**INFORME DE VISITA DE CONTROL
N° 010-2024-OCI/0387-SVC**

**“ACCESIBILIDAD FÍSICA PARA PERSONAS CON
DISCAPACIDAD EN LAS INSTALACIONES DE LA
MUNICIPALIDAD PROVINCIAL DE ESPINAR”**

ESPINAR, 17 DE ABRIL DE 2024

VISTA FOTOGRÁFICA DE LA AUSENCIA DE SEÑALIZACIÓN PODOTÁCTIL AL INICIO Y FINAL DE LA RAMPA DE ACCESO DE LA ENTIDAD

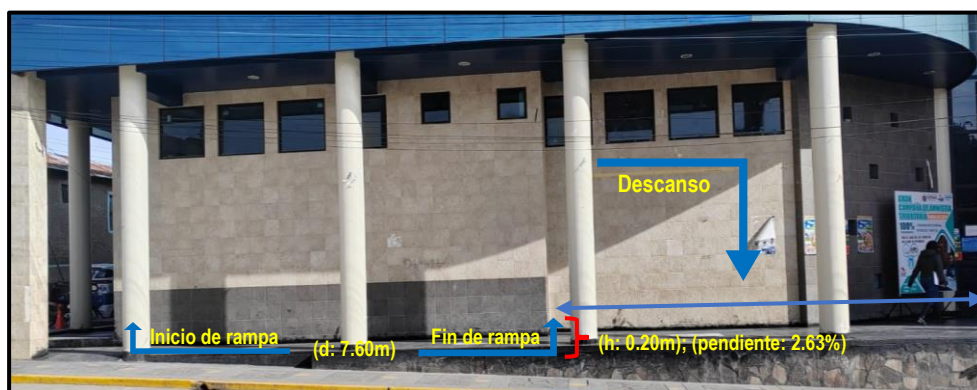
En ese sentido, como resultado de la verificación realizada, se evidenció que, para el ingreso a la edificación, la sede principal de la Entidad cuenta con una rampa de concreto simple con grufas ocreado; no obstante, no presenta ninguna señalización podotáctil, el cual debería abarcar el ancho total al inicio y final de dicho medio de circulación, con el objeto de alertar del obstáculo o posible peligro respecto a los cambios de nivel, máxime si, la sede principal, ubicada en la plaza de armas de la provincia, se encuentra en un plano inclinado, tal como se aprecia en la siguiente imagen:

Detalle: Del registro fotográfico obtenido durante la visita de inspección del 9 de abril de 2024, se advierte la ausencia de señalización podotáctil en la rampa de acceso a la Entidad.

“(…) Al inicio y al final de las rampas y escaleras se debe colocar señalización podotáctil de tipo alerta que adviertan del cambio de nivel. Esta señalización podotáctil debe ubicarse en el plano horizontal y abarcar el ancho de la rampa y escalera. (…)”

IMAGEN N.°5 **VISTA FOTOGRÁFICA DE LA ASUENCIA DE BARANDA, PARAPETO Y PASAMANOS** **EN LA RAMPA DE ACCESO A LA ENTIDAD**

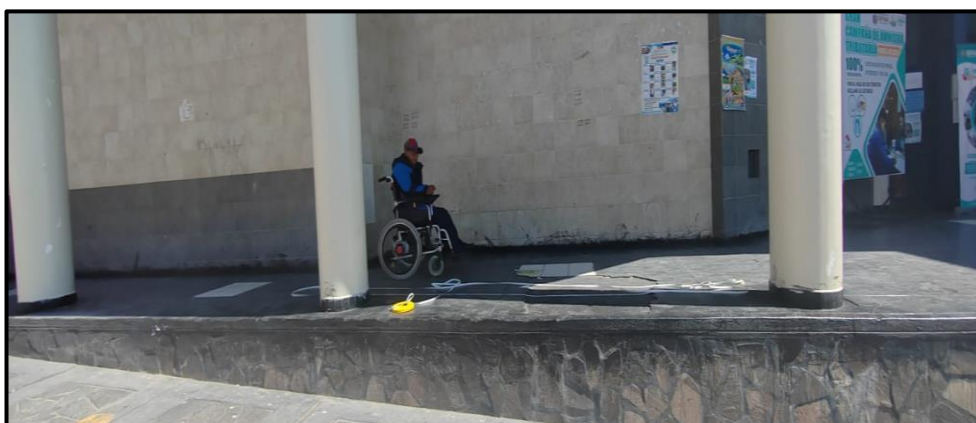
En ese sentido, en el marco de la verificación a la sede principal de la Entidad, por parte de la comisión de control se evidenció que, la rampa de acceso a la sede principal de la Entidad, no cuenta con baranda, parapeto o pasamanos horizontal, o algún elemento de protección que sirva para evitar la caída al vacío de las personas con discapacidad y movilidad reducida, situación que afectaría el desarrollo de sus actividades en igualdad de condiciones y de la manera más autónoma y segura posible, conforme se advierte en la siguiente imagen:

Detalle: Del registro fotográfico, obtenido durante la visita de inspección del 9 de abril de 2024, se advierte la ausencia de baranda, parapeto y pasamanos en las rampas y escaleras de acceso a la entidad.

*“(…) Las rampas, ya sean sobre parapetos, barandas o adosados a paredes, deben tener doble pasamanos horizontal. **Uno debe estar a una altura comprendida entre 0.85 m y 0.90 m, medida verticalmente desde la rampa, hasta el eje del pasamanos, y el otro, a 0.25 m al eje, por debajo del mismo. (…)**”*

PANEL FOTOGRÁFICO N° 1
MÓDULO DE MESA DE PARTES DE LA ENTIDAD

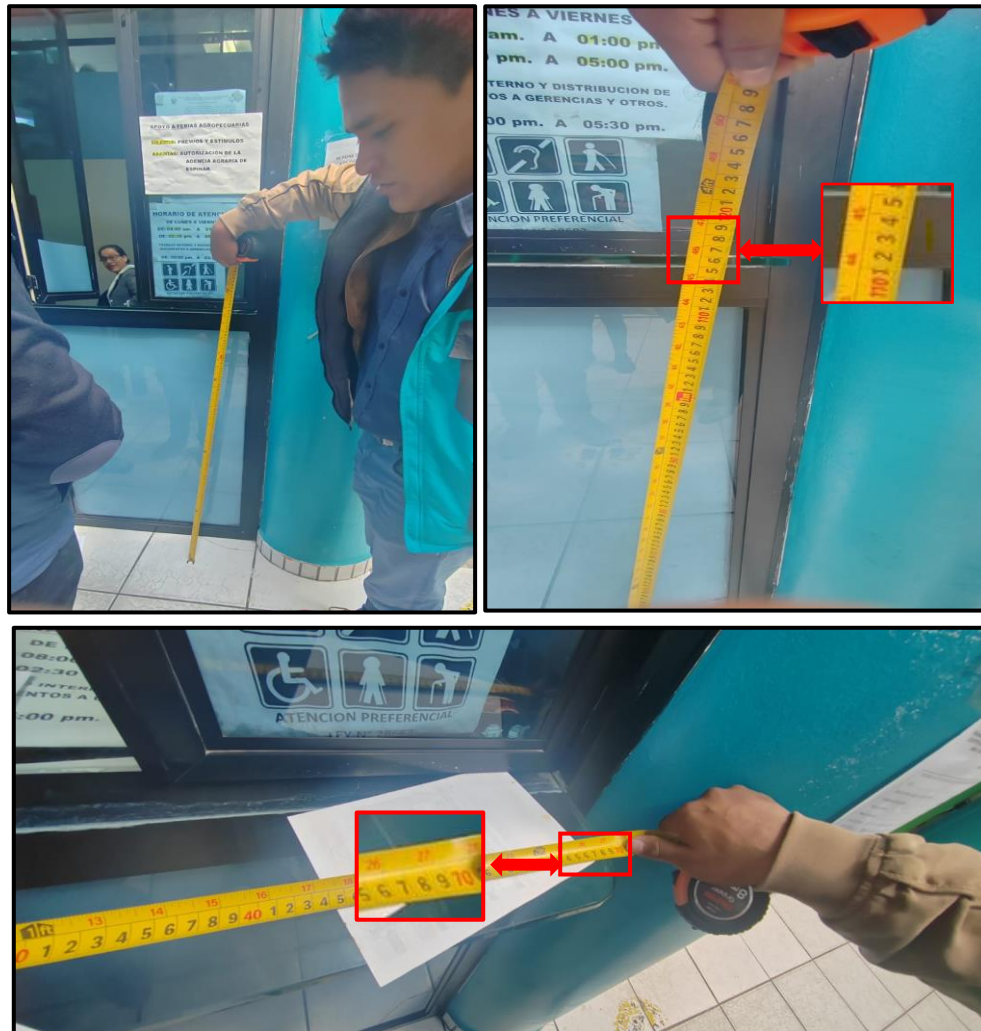
En ese sentido, durante la visita de control efectuada el 9 de abril de 2024 a las instalaciones de la sede principal de la Entidad, la comisión de control evidenció que, el módulo de mesa de partes, se encuentra dispuesto a una altura de 1.15m sobre el nivel de piso y un ancho de 0.70m, medidas distintas a las establecidas en la norma técnica, situación que, se consignó en el ítem n.º 25 del Formato n.º 01: Accesibilidad física para personas con discapacidad en Entidades Públicas con OCI y se aprecia en las imágenes fotográficas siguientes:

Detalle: Del registro fotográfico obtenido durante la visita de inspección del 9 de abril de 2024, se advierte las medidas del módulo de mesa de partes de la Entidad, la cual se encuentra a una altura de 1.15m sobre el nivel de piso y un ancho de 0.70m.

“(…) Se debe habilitar, como mínimo, una de las ventanillas de atención al público, mostradores o cajas registradoras, según sea el caso, con un ancho mínimo de 0.80 m y una altura de 0.80 m, considerando un espacio libre de obstáculos en la parte inferior, con una altura mínima de 0.75 m y una profundidad mínima de 0.40 m que permita la atención de personas en silla de ruedas, de talla baja, niños y niñas. (…)”

**PANEL FOTOGRÁFICO N° 3
SERVICIOS HIGIÉNICOS DE LA SEDE PRINCIPAL DE LA ENTIDAD**

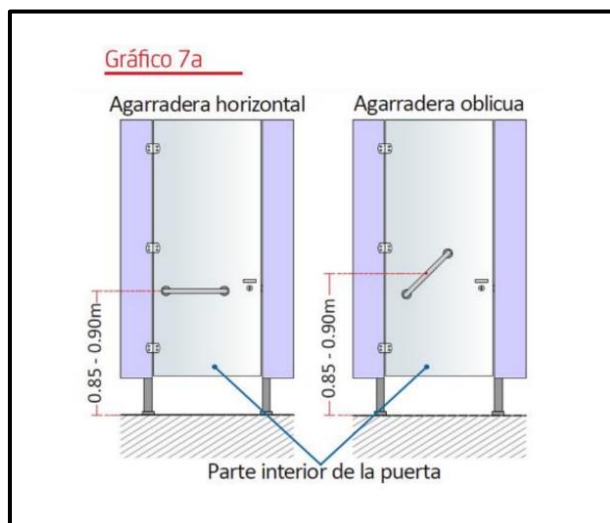
Durante la visita de control, efectuada el 9 de abril de 2024, la comisión de control advirtió que la sede principal cuenta con servicios higiénicos para varones y para damas en cada nivel o piso de la edificación, pero ninguno de estos tienen un módulo, cubículo o espacio para el uso de las personas con discapacidad, inobservando lo establecido en el numeral 13.1 del artículo 13° de la Norma Técnica A.120 “Accesibilidad Universal en Edificaciones” que señala: ***“En edificaciones cuyo número de ocupantes demande servicios higiénicos, por lo menos un inodoro, un lavatorio y un urinario de la dotación, en cada nivel o piso de la edificación, deben ser accesibles para las personas con discapacidad y movilidad reducida”***; situación que se dejó constancia en el ítem n.° 31 del Formato N°01 - Accesibilidad Física para Personas con Discapacidad en Entidades Públicas con OCI y se evidencia en las imágenes fotográficas siguientes:

Detalle: Registro fotográfico obtenido durante la visita de inspección efectuado el 9 de abril de 2024, se advierte los servicios higiénicos de la Entidad, que no tienen un módulo, cubículo o espacio para el uso de las personas con discapacidad.

- a) Las dimensiones interiores y la distribución de los aparatos sanitarios deben contemplar un espacio de maniobra con un diámetro de 1.50 m que permita el giro de una silla de ruedas en 360°.
- b) La puerta de acceso debe tener un ancho mínimo de vano de 1.00 m y el marco de las puertas no debe invadir la ruta accesible. La puerta puede abrirse hacia el exterior, hacia el interior o ser corrediza, siempre que quede un espacio de maniobra con un diámetro de giro de 1.50 m.
- c) Las puertas de los módulos sanitarios y cambiadores dentro de servicios higiénicos en edificaciones públicas o de oficinas deben tener agarraderas en la parte interior de la puerta a una altura entre 0.85 m y 0.90 m de alto, medido desde el nivel de piso terminado hasta el eje central de la agarradera. (Gráfico 7a)
